**Direction Régionale et Interdépartementale
de l'Environnement, de l'Aménagement
et des Transports d'Île-de-France**

Objet : Retour d'expérience sur l'exercice POI-PPI du SIAAP Achères du 22 juin 2022

Annexe 1 : Rappel du scénario et bilan de l'inspection des installations classées sur l'exercice POI-PPI du 22 juin 2022

Photo : Document de recensement et procédure de confinement

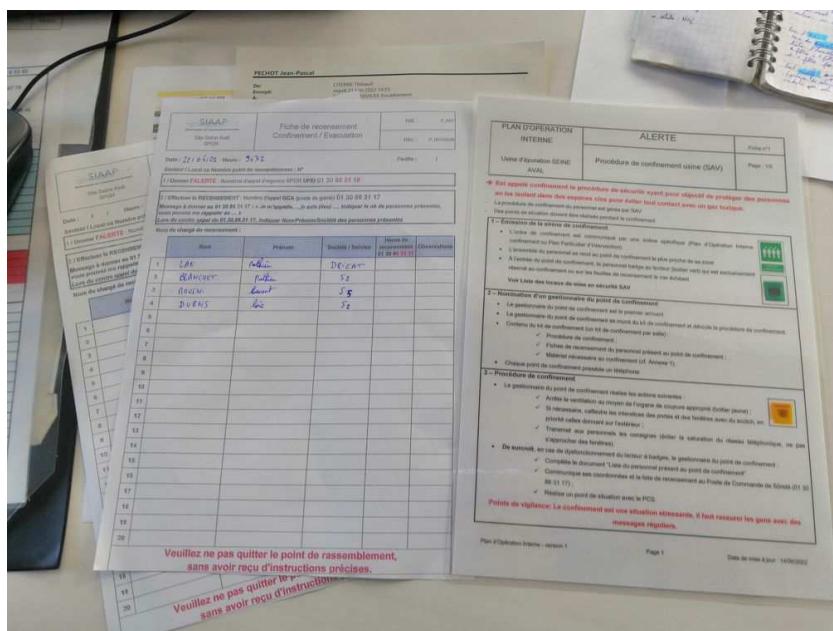
- L'inspection a constaté un doute sur le fonctionnement de l'arrêt d'urgence de la ventilation. Selon les opérateurs, cet arrêt d'urgence ne coupait pas la climatisation.

L'exploitant doit s'assurer que l'arrêt d'urgence de la ventilation permet de couper toutes les arrivées d'air mécaniques du bâtiment. Si la climatisation nécessite également d'être coupée, il

est important d'ajouter dans la procédure la localisation les commandes pour couper la climatisation. Une des climatisations a été éteinte tardivement.

- Sur les plans des zones de confinement, la salle informatique est indiquée comme non confinée. Toutefois, cette salle est attenante avec le poste de commande du membranaire et les portes vitrées ne sont pas hermétiques et ces portes vitrées sont nombreuses.
Pour cette zone, si la salle informatique n'est pas en zone confinée, il serait pertinent de préciser que ces portes nécessitent d'être calfeutrées.
- Le kit de confinement ne contient pas d'outils pour ouvrir le bouton d'arrêt d'urgence de la ventilation.
- Mettre à disposition des fiches réflexe pour les opérateurs.
- Analyser pourquoi un badge visiteur n'était pas enregistré et a conduit à ne pas compter ce visiteur parmi les présents sur place.
